規格變更通知

LF1B-N 型 LED 照明裝置

茲因 LF1B-N 型 LED 照明裝置的 LED 模組有所變更，特此通知。詳情請參閱下文。

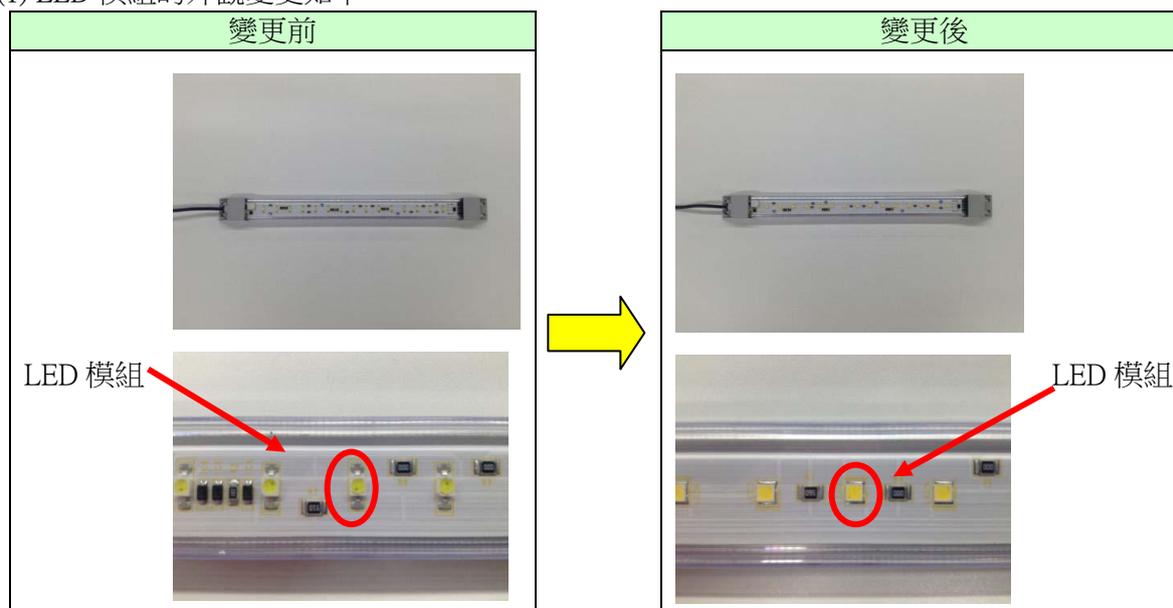
(1) LED 模組的外觀變更如下。
